gemeente
Midden-Groningen

Nota van beantwoording zienswijzen

Behorende bij het
Wijzigingsbesluit omgevingsplan Diverse locaties Programma vrijkomende (school)locaties - Kerkstraat, Zuidbroek

Figuur 1 Hoogtekaart en waterlopen

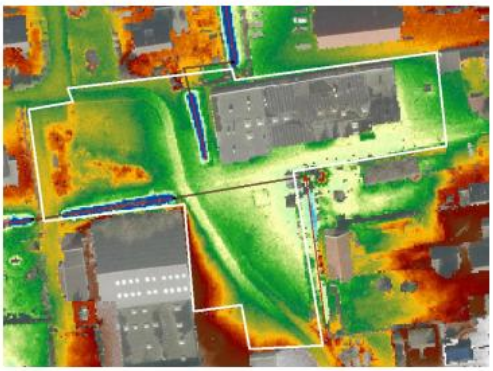
In de kaart hierboven is te zien dat een deel van het plangebied lager ligt dan de omgeving. Hiermee moet rekening gehouden worden om overlast te voorkomen.

De initiatiefnemer geeft aan dat in de nieuwe situatie hemelwater wordt afgekoppeld en afwatert naar de schouwsloot in het plangebied. Omdat de dichtstbijzijnde riool overstort in hetzelfde pijngebied zit als de sloot, komt het overtollige water zowel in de oude als de nieuwe situatie in hetzelfde system terecht bij extreme neerslag. Hierdoor is het niet noodzakelijk om extra berging te zoeken binnen het systeem aangezien het peilgebied al is ingesteld op deze hoeveelheid water.

Daarvoor is het echter wel noodzakelijk dat de afvoer van het regenwater van het plangebied naar het hoofdwatersysteem van het waterschap met voldoende hydraulische capaciteit gewaarborgd is. Er zal berekend moeten worden of de afvoer via de beoogde verbrede schouwsloot in het plangebied een voldoende capaciteit heeft of dat er aanpassingen nodig zijn.
